Yttrande angående antagande av detaljplan för skjutbana på del av Kallebäck 725:23 inom stadsdelen Kallebäck i Göteborg

Antagande av detaljplan för skjutbana på del av Kallebäck 752:23 inom stadsdelen Kallebäck i Göteborg

Detaljplan för Skjutbana på Kallebäck 752:23

Figur 1 – Ledningssträcka vilken bedöms krävas läggas om i syfte att öka kapaciteten.

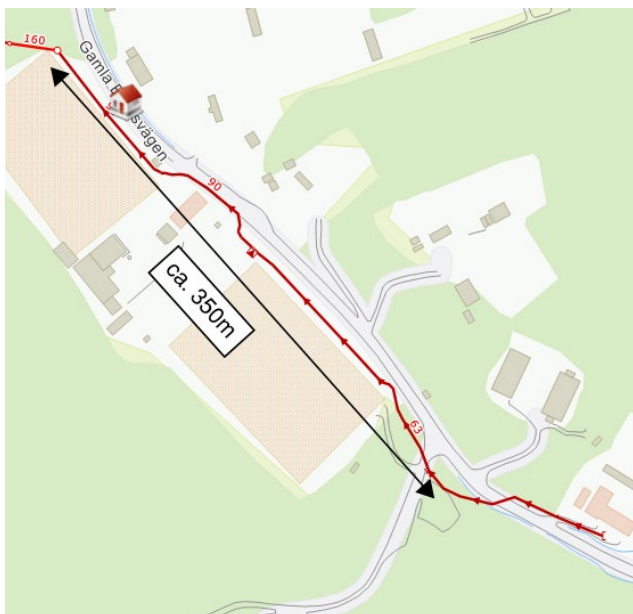
Planområdet är försörjt med allmänt VA-ledningsnät, anslutning kan ske till Gamla Boråsvägen. Sedan samrådsskedet har exploatörens bedömda flöde för spillvatten ökat vilket innebär att en längre ledningssträcka behöver kapacitetshöjas om utbyggnad enligt plan ska ske. Totalt bedöms ca. 350m trycksatt spillvattenledning i Gamla Boråsvägen läggas om i större dimension för att klara av tillkommande flöde (se figur 1 för ungefärlig ledningssträcka).
